Provincia di Como

AUTORIZZAZIONE N. 569 / 2019

OGGETTO: COMET SPA CON SEDE LEGALE E IMPIANTO A SOLBIATE, VIA CADORNA 27. ESITO DELL'ISTRUTTORIA TECNICA PER L'APPROVAZIONE DELLA MODIFICA NON SOSTANZIALE DELL'AUTORIZZAZIONE INTEGRATA AMBIENTALE, DI CUI ALL'ATTO DELLO SPORTELLO UNICO PER LE IMPRESE DI OLGIATE COMASCO PROT.N. 4597 DEL 07/11/2013 E S.M.I..

Allegato A all'esito dell'istruttoria tecnica per l'approvazione della modifica non sostanziale dell'autorizzazione integrata ambientale, di cui all'atto dello Sportello Unico per le Imprese di Olgiate Comasco, prot.n. 4597 del 07/11/2013 e s.m.i..

Oggetto
Planimetria Generale

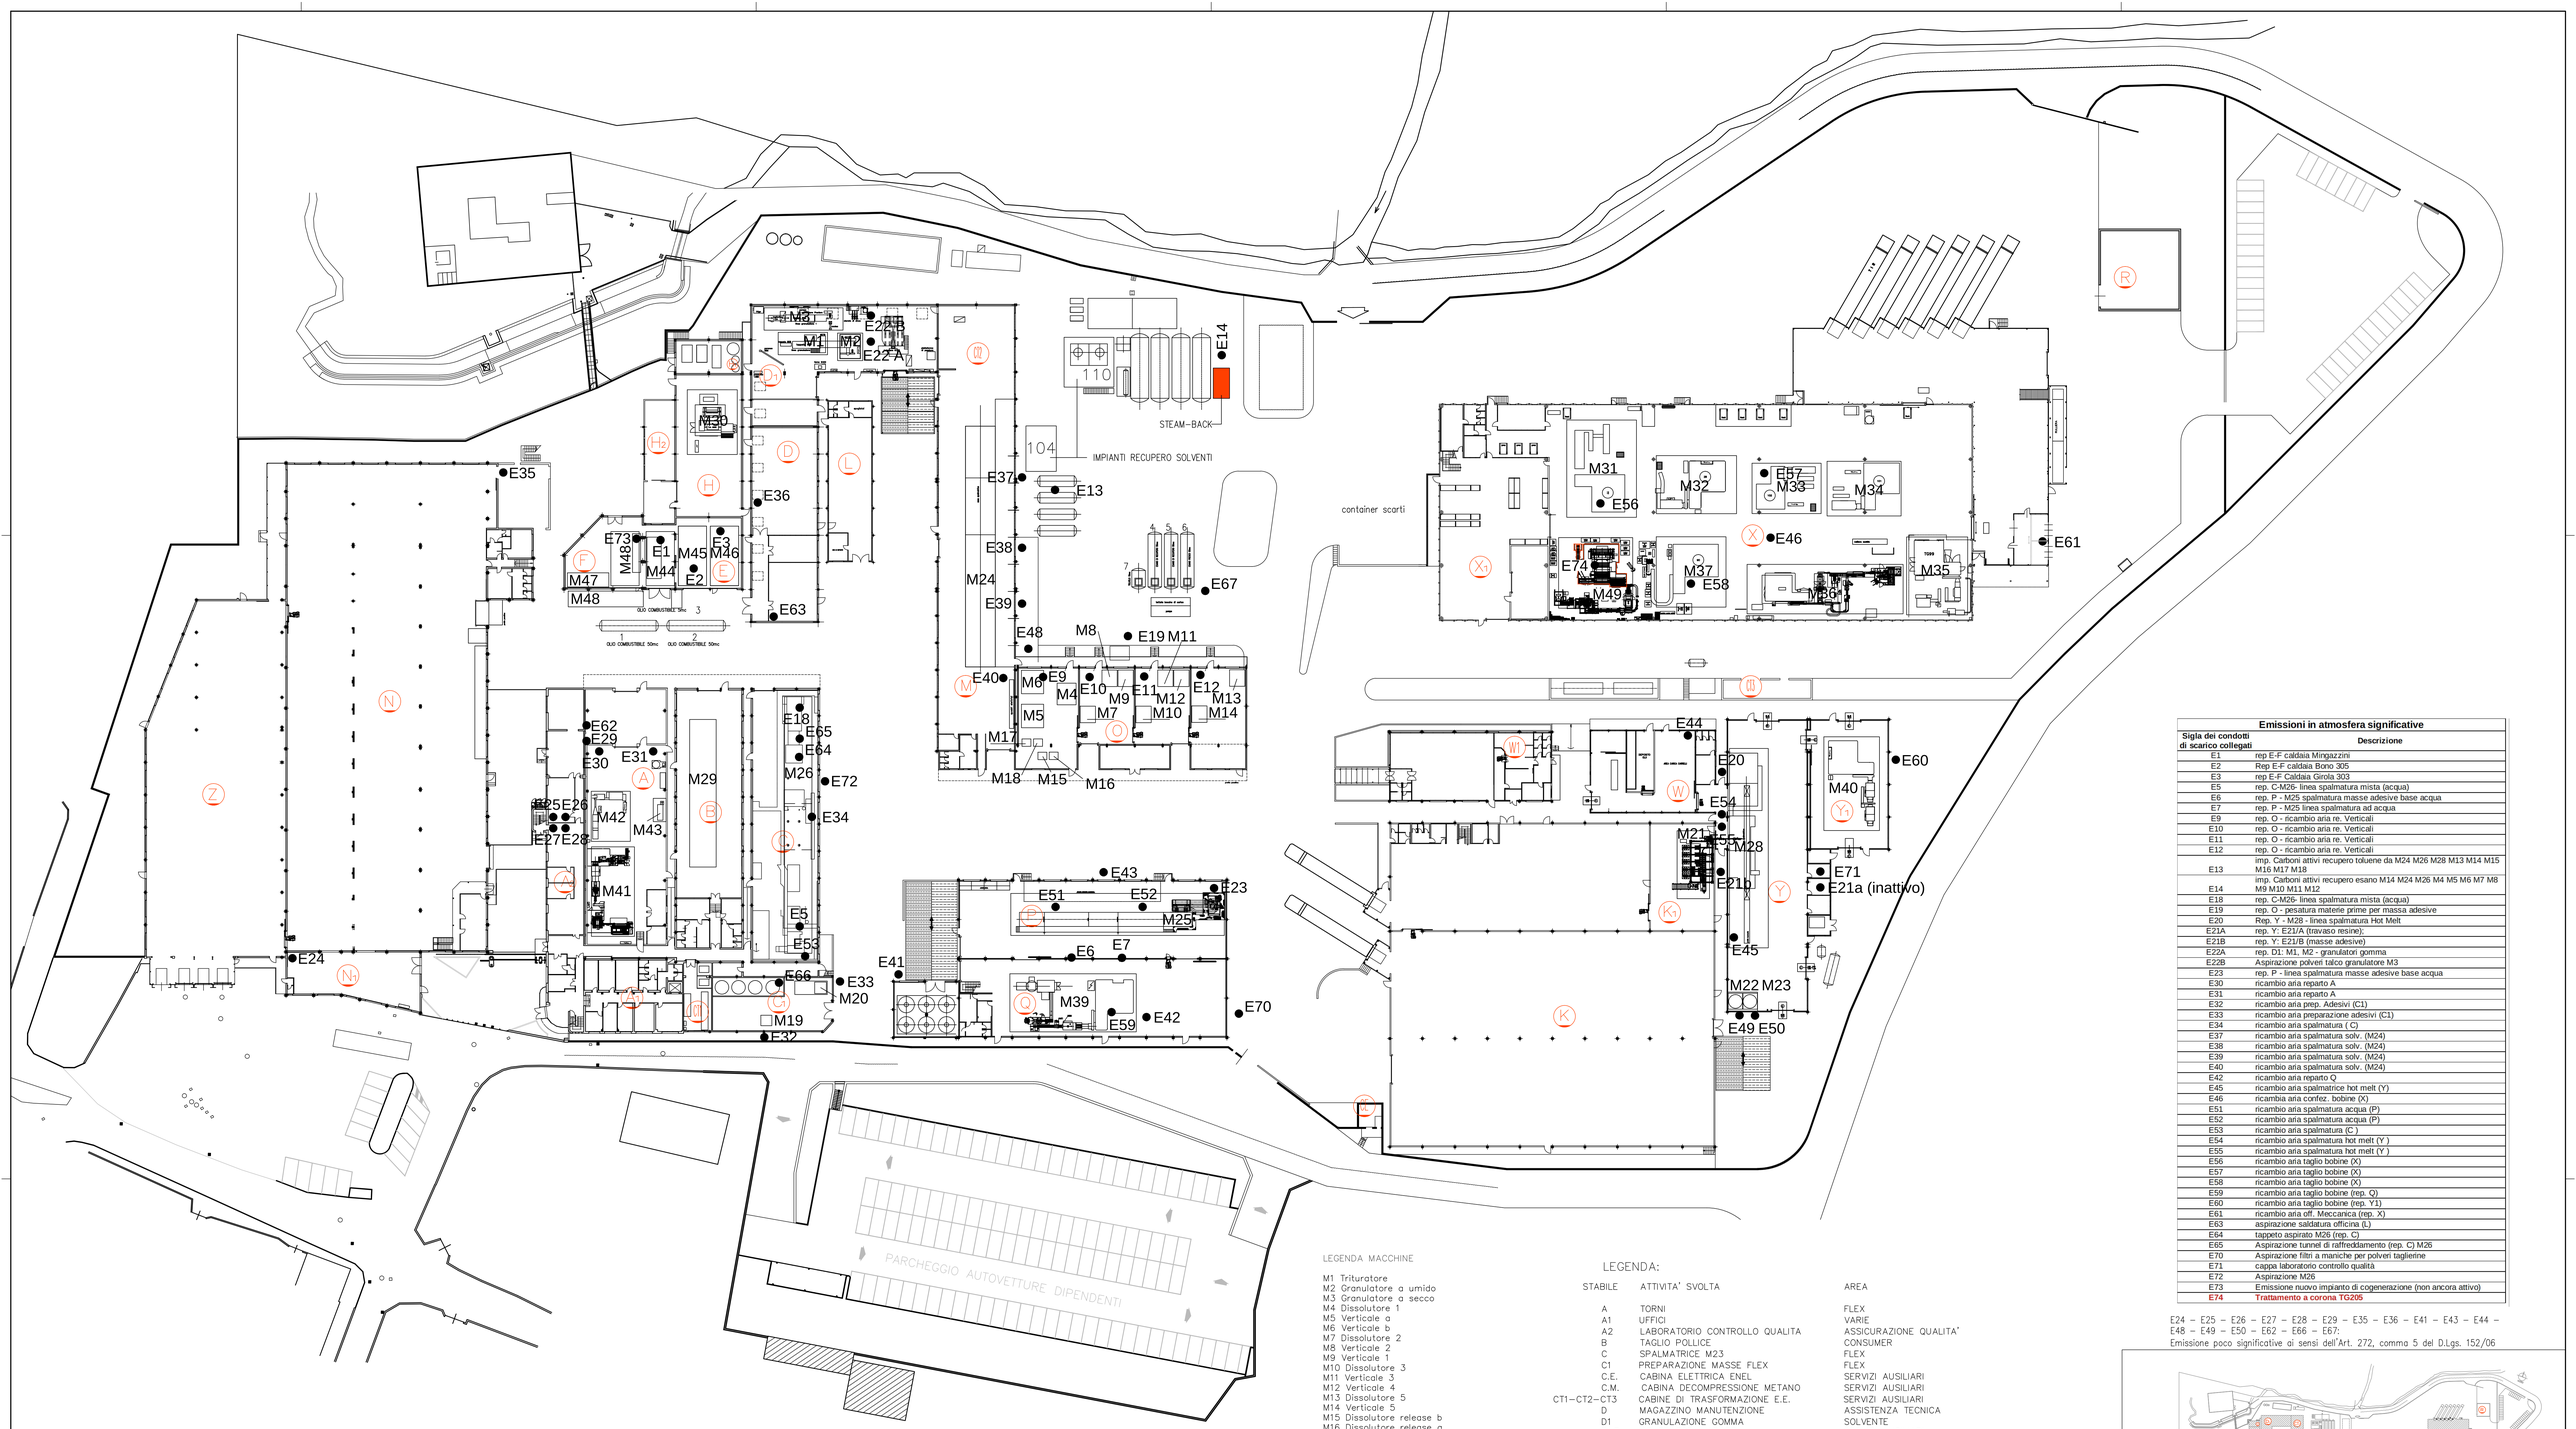
La variante all'autorizzazione in essere consiste nella sostituzione della taglierina esistente TG102 (M38) con una nuova taglierina TG205 (M49); l'impianto sarà dotato di trattamento corona con aspirazione localizzata emessa in atmosfera nel nuovo punto E74.

La planimetria generale dei punti di emissione è sostituita dalla seguente

E63	aspirazione saldatura officina (L)
E64	tappeto aspirato M26 (rep. C)
E65	Aspirazione tunnel di raffreddamento (rep. C) M26
E70	Aspirazione filtri a maniche per polveri taglierine
E71	cappa laboratorio controllo qualità
E72	Aspirazione M26
E73	Emissione nuovo impianto di cogenerazione (non ancora attivo)
E74	**Trattamento a corona TG205**
